Ministero della Transizione Ecologica

Parere n. 188 del 29 novembre 2021

Progetto:	<p>Procedura di valutazione d'impatto ambientale ai sensi dell'art. 23 del D.Lgs 152/2006 e ss.mm.ii.</p> <p>Progetto di impianto eolico denominato "Piani di Piedina", della potenza complessiva di 55 MW con aerogeneratori ricadenti nel territorio comunale di Venosa (PZ), le opere connesse nei comuni di Venosa, Rapolla, Melfi (PZ).</p> <p>ID_VIP: 4989</p>
Proponente:	<p>Inergia Lucania S.r.l.</p>

ID_VIP 4989 - Istruttoria VIA - Progetto di impianto eolico denominato "Piani di Piedina", della potenza complessiva di 55 MW con aerogeneratori ricadenti nel territorio comunale di Venosa (PZ), le opere connesse nei comuni di Venosa, Rapolla, Melfi (PZ) – Proponente: Inergia Lucania S.r.l.

Figura 4 Impatti cumulativi

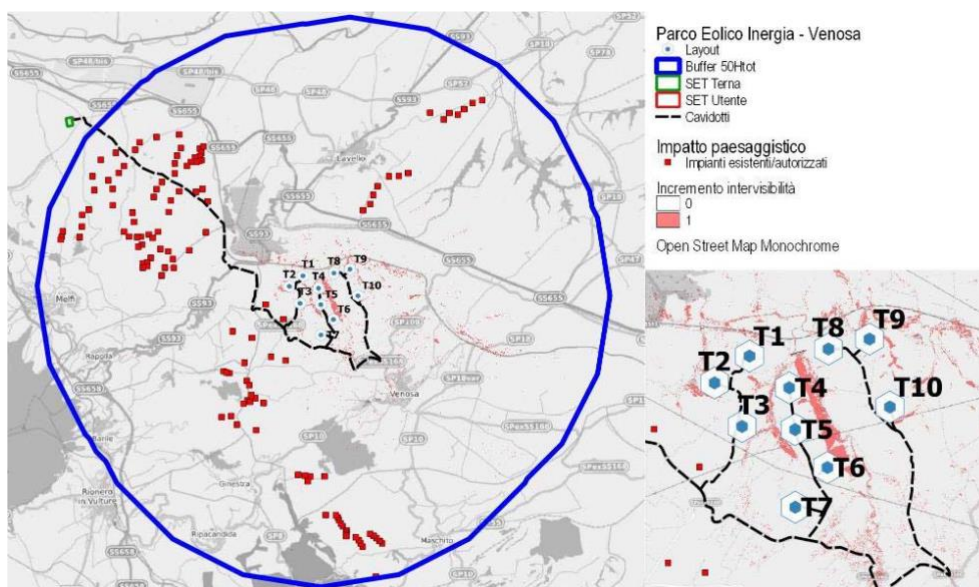
- Gli impatti cumulativi sono stati valutati tra l'impianto in oggetto ed altri impianti presenti nelle vicinanze, nel buffer di 10 km dall'impianto. Nello SIA si riporta che è stata rilevata la presenza di diversi aerogeneratori, sebbene non direttamente interferenti con l'impianto in progetto, ma ubicati sui versanti collinari tra Melfi, Rapolla e Lavello. Oltre agli impianti esistenti, sui siti dedicati alle valutazioni ambientali o ai provvedimenti rilasciati sono state raccolte (ove disponibili) informazioni sulla posizione di aerogeneratori in via di autorizzazione o autorizzati. Tra questi, sono stati presi in considerazione solo gli aerogeneratori potenzialmente interferenti con l'impianto di progetto all'interno del cono visivo di ogni punto di interesse individuato in precedenza. Successivamente, in ambiente GIS, sono state effettuate tutte le elaborazioni necessarie al calcolo degli indici H ed IAF (gli unici variabili in funzione del numero e della percepibilità degli aerogeneratori), al fine di valutare il potenziale effetto selva derivante dall'introduzione dell'impianto in progetto nel contesto paesaggistico di riferimento. Per l'indice di sensibilità visiva (H), non avendo informazioni dettagliate in merito, si è cautelativamente considerata un'altezza totale di 180 m per gli aerogeneratori di macrogenerazione esistenti, autorizzati o in via di autorizzazione, considerato che si tratta di macchine più vecchie, che non raggiungono i 200 m di altezza massima. Per quelli di mini e micro-generazione, è stata cautelativamente considerata un'altezza totale di 150 m. Per l'indice di sensibilità visiva, non sono stati presi in considerazione gli aerogeneratori posti a più di 10 km da ogni singolo PdI, poiché avrebbero abbassato notevolmente la media. Per quanto riguarda invece l'indice di affollamento, sono stati considerati gli stessi range di variazione delle 6 classi individuate, con l'accortezza che a partire

da 50 aerogeneratori visibili l'indice è stato considerato di classe 5. Non sono stati presi in considerazione i valori elaborati per i PdI dai quali l'indice di bersaglio del solo impianto in progetto risultava nullo/trascurabile, poiché l'impatto in tal caso sarebbe esclusivamente legato agli aerogeneratori già presenti/autorizzati. I risultati, riportati di seguito, evidenziano un significativo incremento della classe 2 di sensibilità visiva (+55%) a scapito delle classi 0 (-34%) e 1 (-17%), ma anche della classe media (-4%), poiché aumenta leggermente la distanza media (ci sono più aerogeneratori visibili, anche a notevole distanza, pur se a meno di 10 km). Per quanto riguarda l'indice di affollamento, si rileva un incremento della classe massima (+11%, dovuta anche alla soglia dei 50 wtg oltre la quale l'indice è sempre pari a 5) e della classe alta (+4%) ed una conseguente riduzione delle classi ad indice nullo (-11%) e medio (-4%). Nel 2% dei PdI, si passa dalla classe molto bassa a quella bassa. Nel complesso nello SIA si riporta che si registra un incremento del 42% dell'indice di bersaglio (B). Tale incremento, combinato con i valori di panoramicità e fruibilità, che non sono variati, conduce tuttavia ad un incremento poco significativo dell'indice di visibilità e percepibilità dell'impianto (VI), che passa mediamente dall'1.70 all'1.79 (+5.4%). I punti di interesse che subiscono tale incremento sono quelli relativi all'area archeologica in loc. Tufariello di Venosa (per la presenza di diversi aerogeneratori tra Maschito e Lavello), palazzo Colombo (a causa degli aerogeneratori di Maschito) e l'area archeologica in loc. Foragine di Lavello (per la vicinanza con impianti presenti a Lavello). L'incremento di visibilità legato all'impianto in progetto è altresì evidente estraendo, sempre in ambiente GIS, le aree presenti all'interno del buffer di analisi dalle quali è visibile almeno un aerogeneratore del layout di progetto e nessuno di quelli già presenti o autorizzati. Si tratta di aree limitrofe all'impianto in progetto.

Figura 5 Analisi delle distanze tra aerogeneratori dell'impianto in progetto (cfr. EO-CRV-PD-SIA-3, Figura 82)

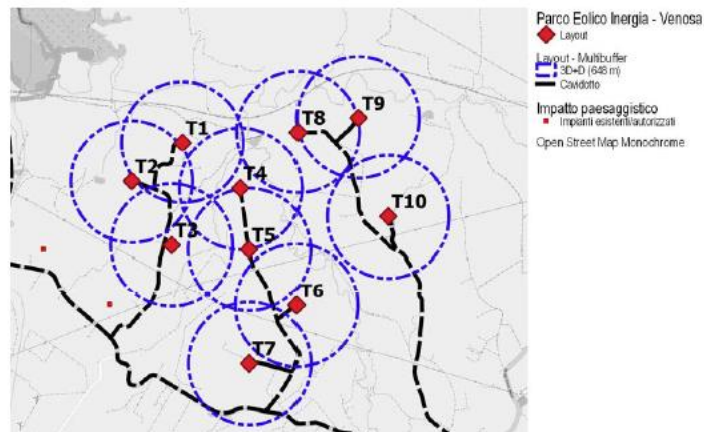
- Per quanto riguarda l'effetto selva, nello SIA, il Proponente riporta che secondo quanto richiesto specificatamente anche dal PIEAR (l.r. n.1/2010 e ss. mm. e ii.), è stato verificato il rispetto delle distanze minime tra aerogeneratori, tenendo conto anche degli aerogeneratori già presenti nell'area. Nel caso di specie, considerato che il layout dell'impianto non si sviluppa per file parallele va considerata esclusivamente la distanza di 3 diametri di rotore (dall'estremità delle pale), pari a 648 m, che risulta rispettata tra gli aerogeneratori dell'impianto in progetto e nei confronti degli aerogeneratori circostanti esistenti/autorizzati.
